## 改善箇所説明図

インストルメントパネル

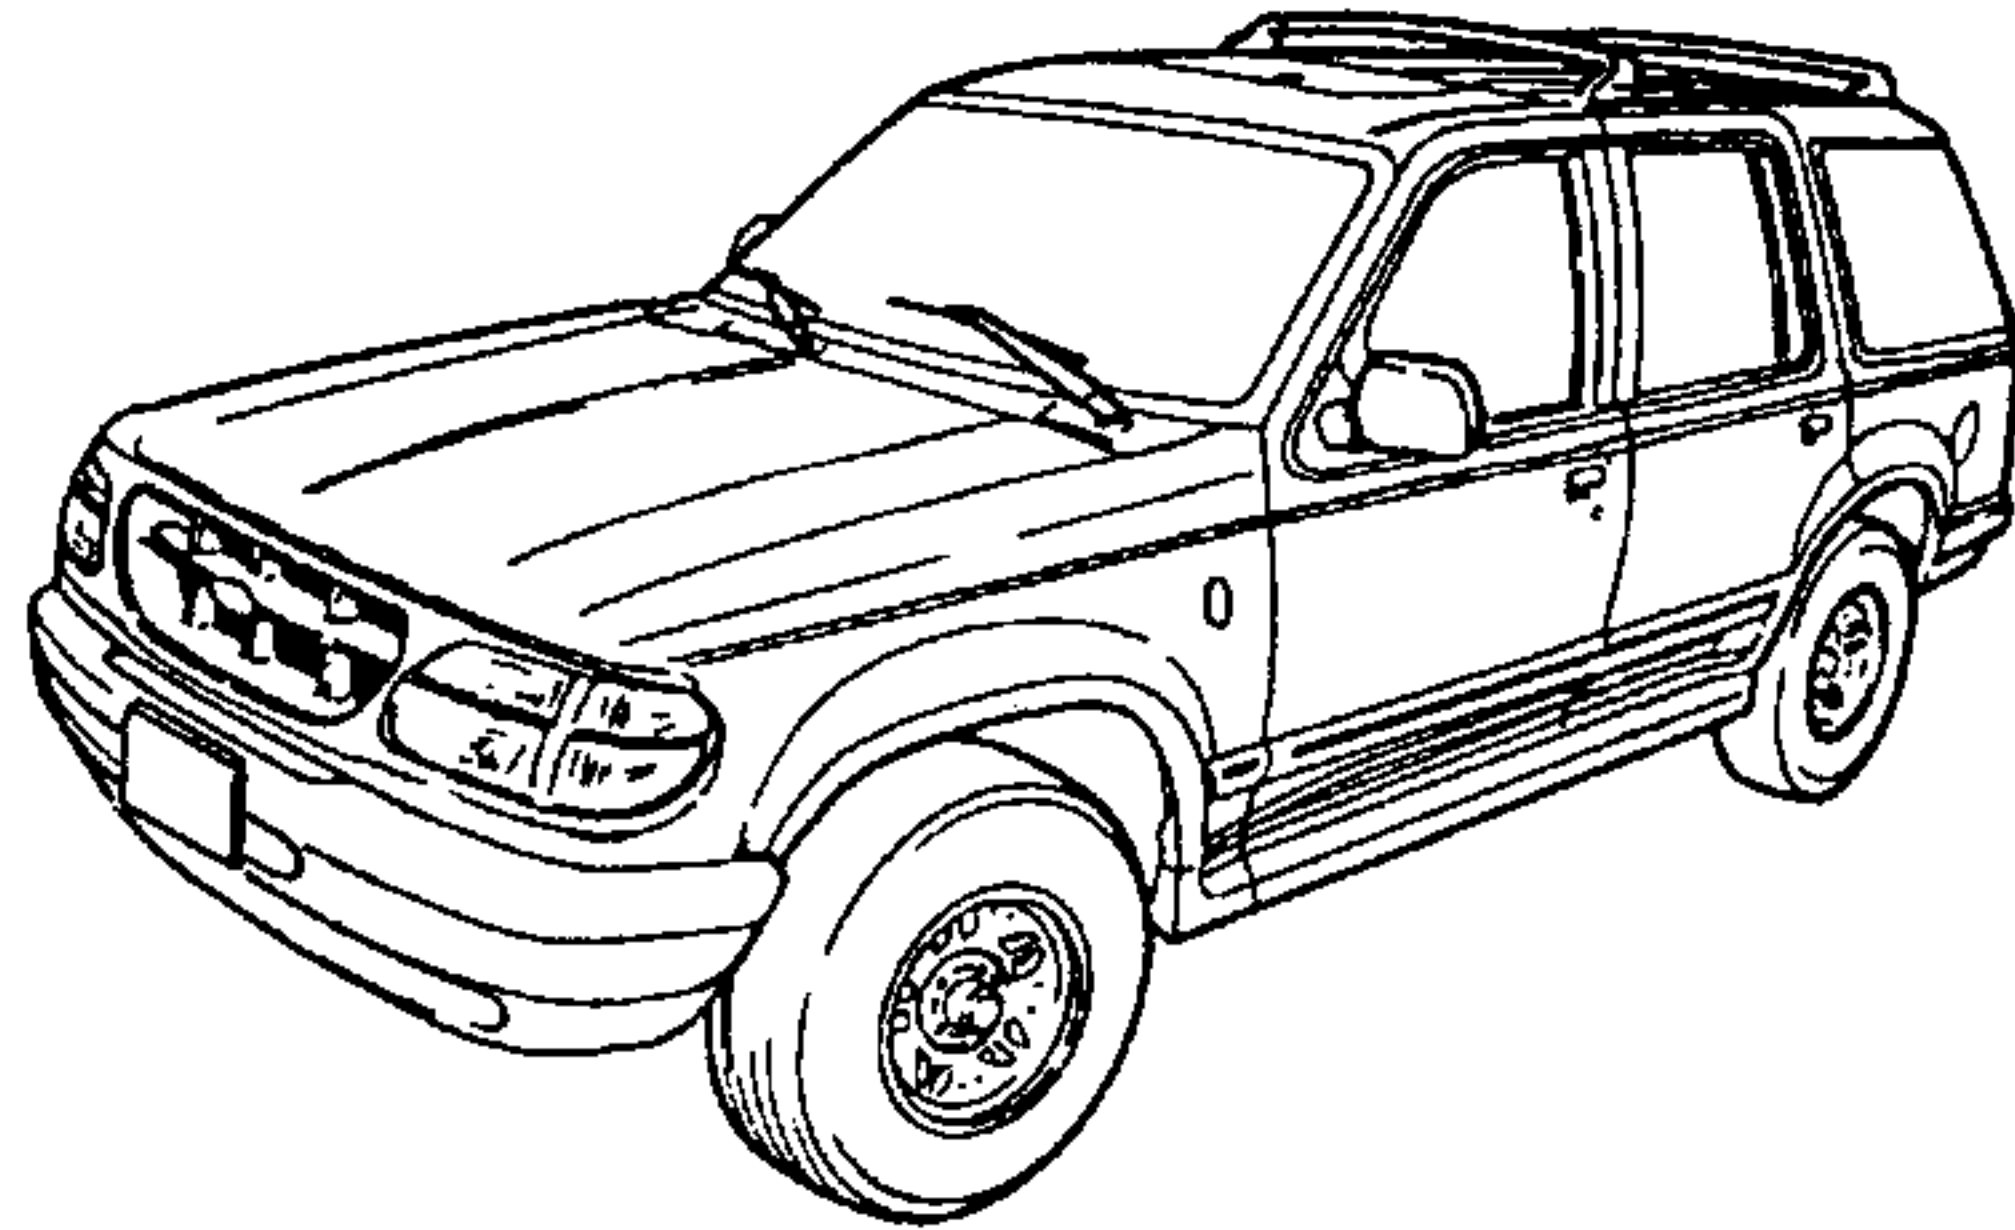
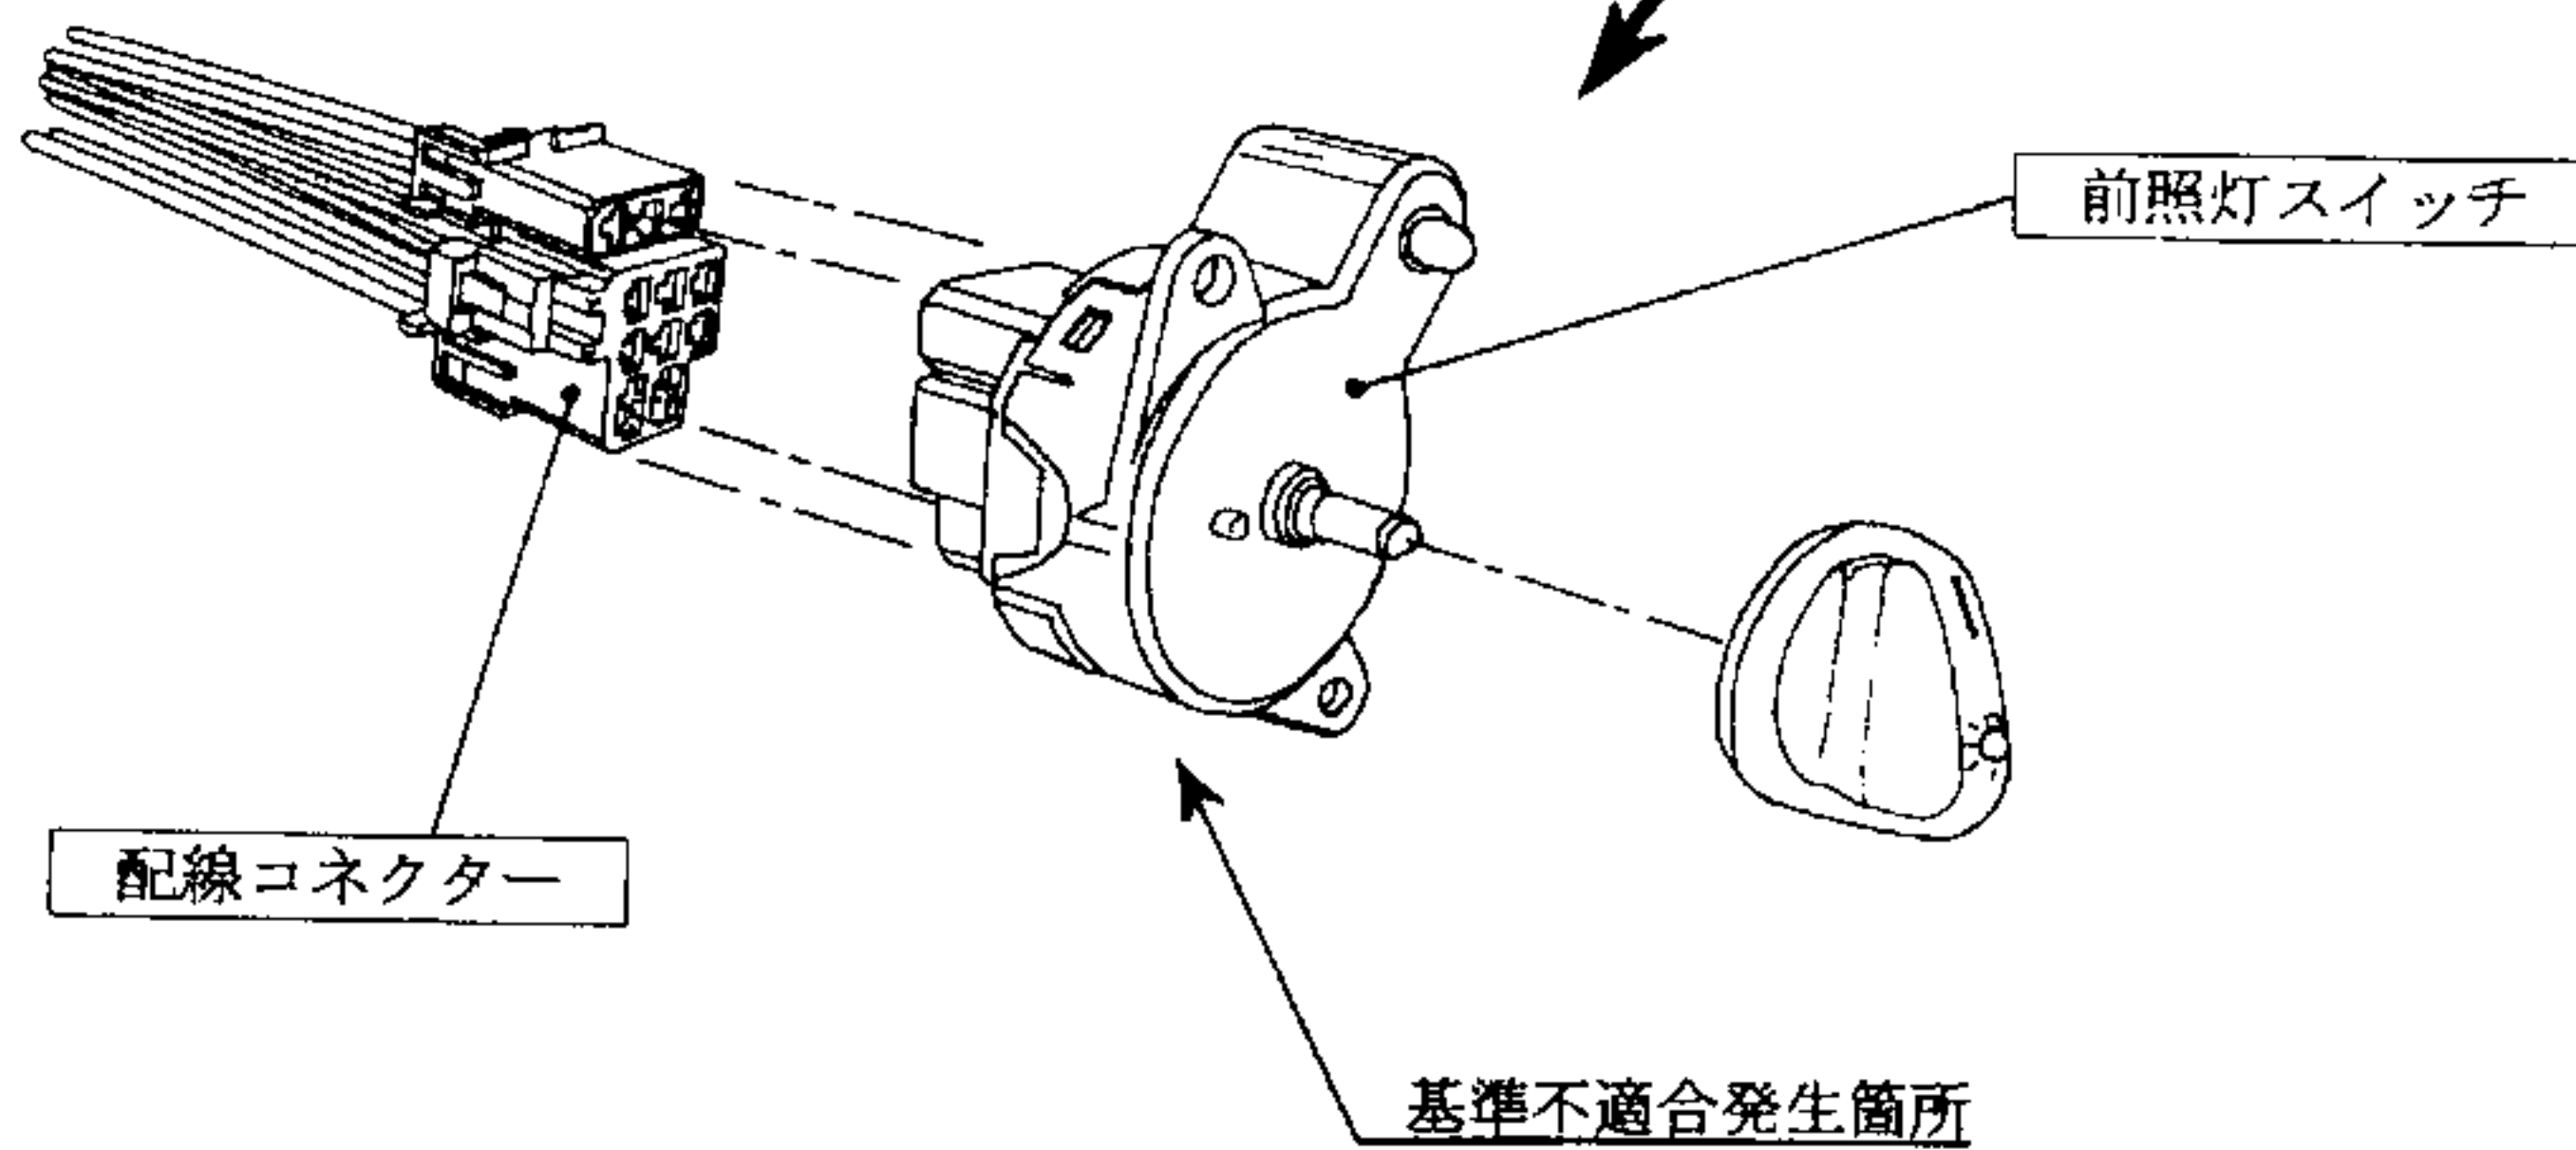
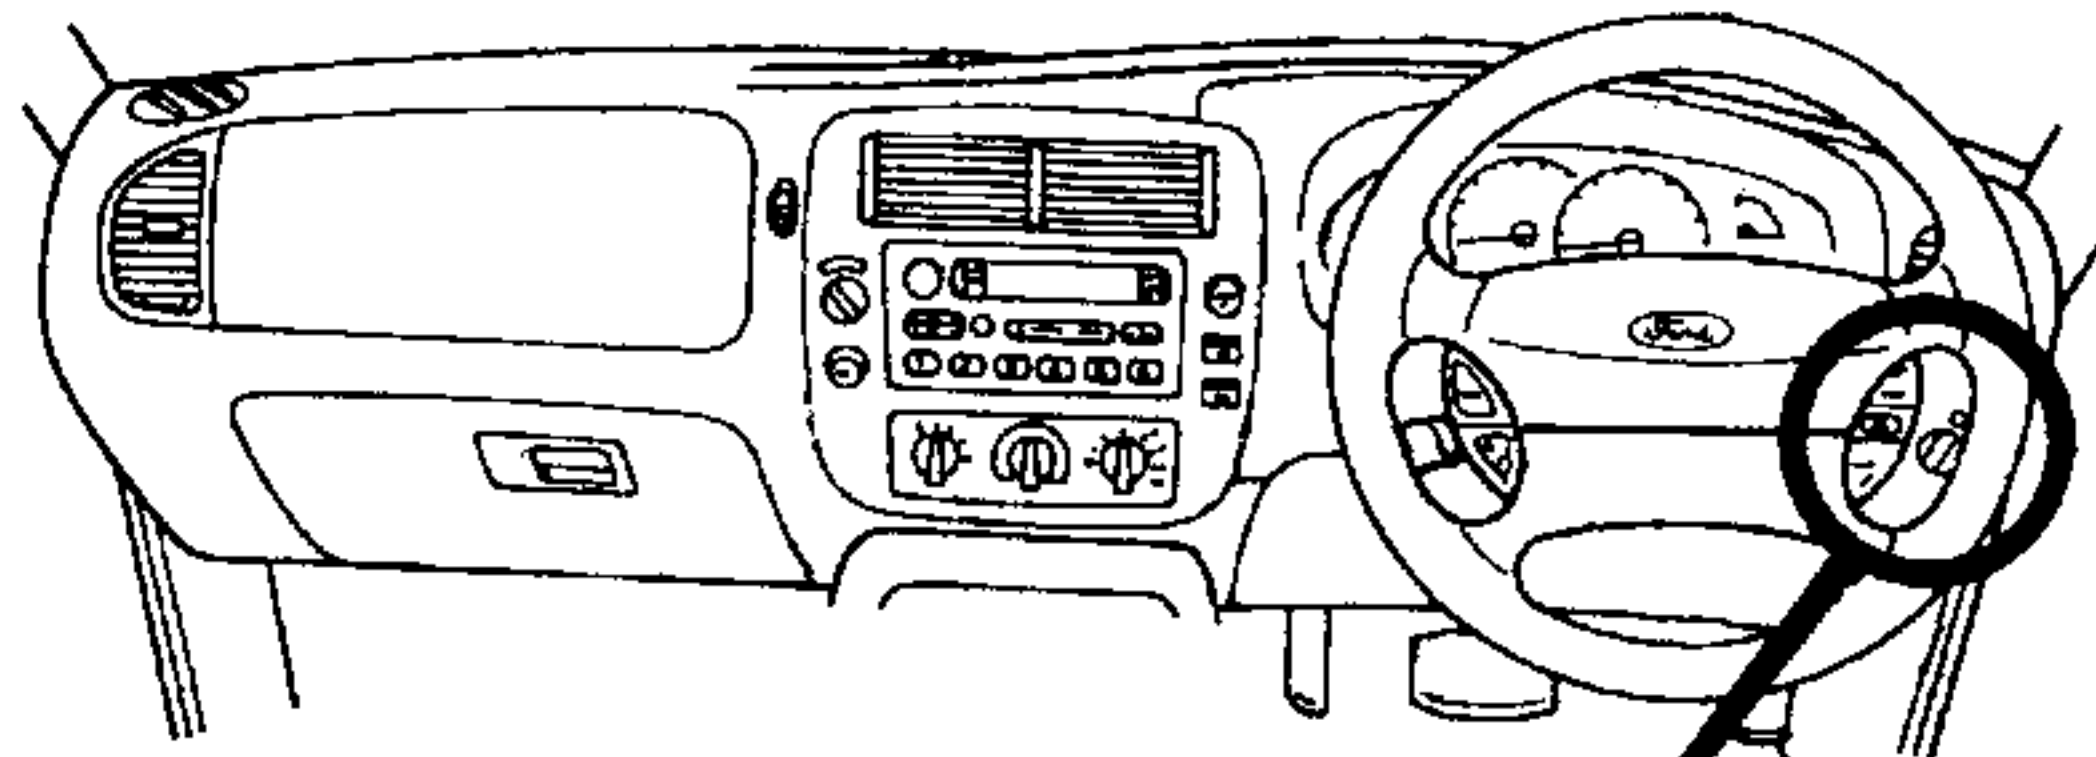
灯火装置において、前照灯スイッチの内部構造が不適切なため、スイッチ内部の接点で電気抵抗が増加して過熱、溶損し、前照灯が点灯しなくなるか、消灯しなくなることがあり、最悪の場合、火災に至るおそれがある。

全車両、当該前照灯スイッチを対策品と交換するとともに、当該スイッチにつながる配線コネクターを点検し、損傷しているものは新品と交換する。
